DHP - A 4

承認	検 図	作 図	尺 度	品 名 ； 型 番	図 番		
亀 田	山 下	大 野	/	図面ホルダー DHP - A 4	KR2-27603		
			三角法			2 接着テープ	積水 # 5 3 5
						1 材 質	ASセビアン050SF 透明 t = 2mm

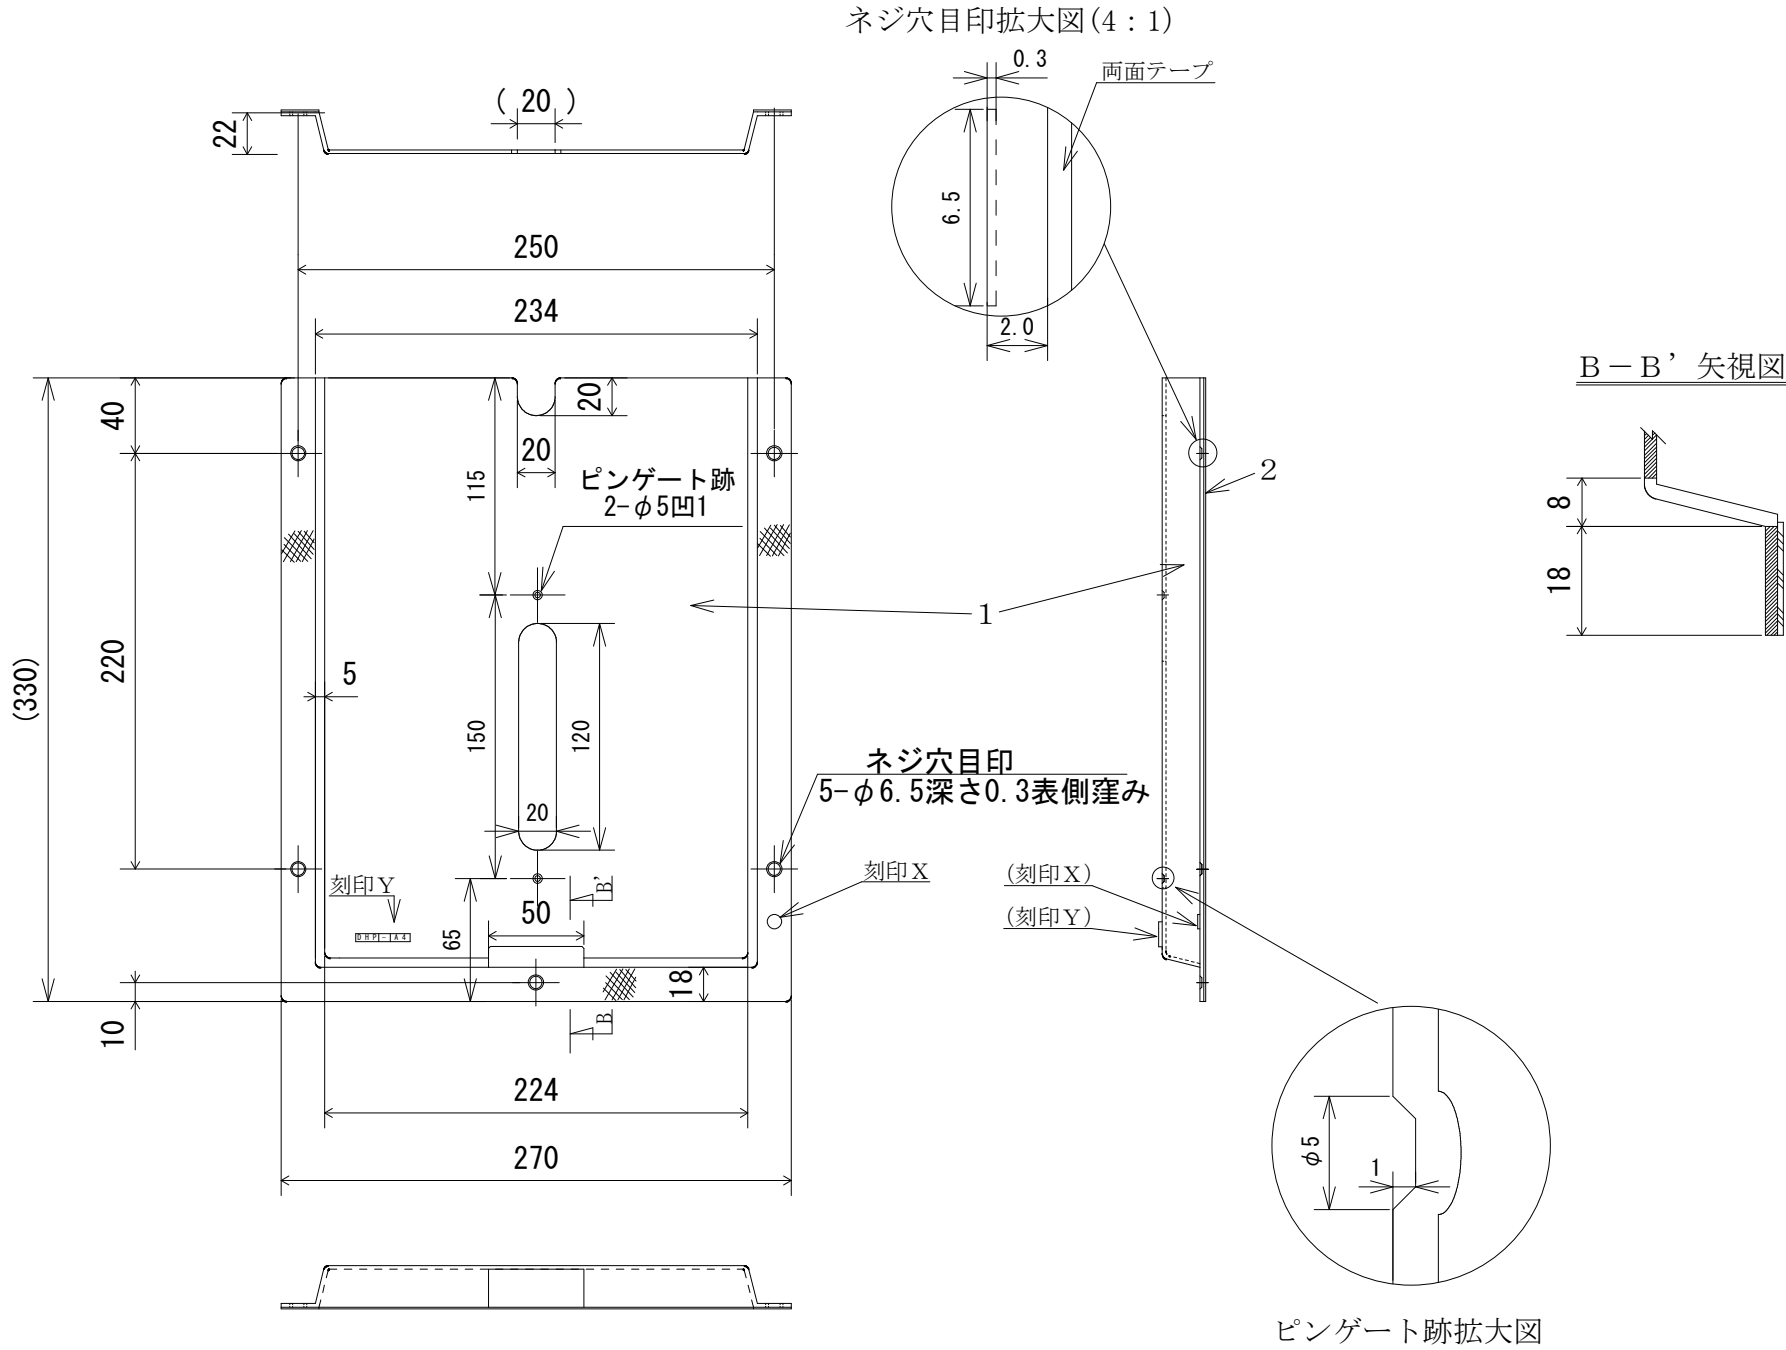
年月日	訂 正 事 項	訂 正	審 査
16. 06. 07	新金型 ・ネジ穴テーパーの形状変更。 ・長穴の位置変更。 ・長穴まわりの肉盛り削除。 ・ピンゲート跡の追加。 ・アンダーカットの削除。 ・刻印Y入れ子→直彫り。 ・刻印Xの表示の変更。	大 野	山 下
17. 10. 30	ネジ穴目印の形状変更(窪み形)。	大 野	山 下
